Number	G2-2
Score	100 / 487
Rank	29位

部品実装割合

減点ポイント(不良例)

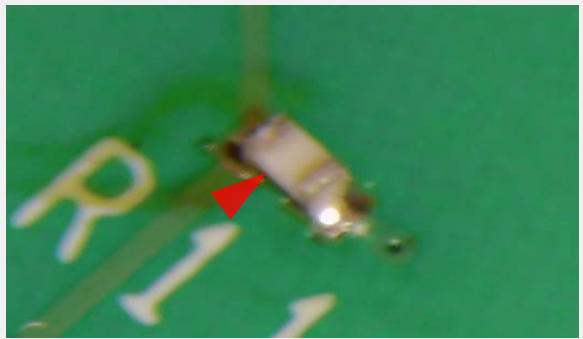
ズームストーン現象
IPC-A-610G 8.3.2.9.4を参照

サイドのはみ出し
IPC-A-610G 8.3.2を参照

部品の表裏反転
IPC-A-610G 8.3.2.9.2を参照

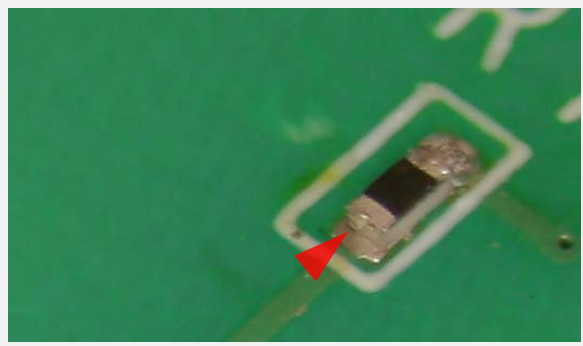
取付方向相違
IPC-A-610G 7.1.1.1を参照

はんだ不足
IPC-A-610G 8.3.2を参照
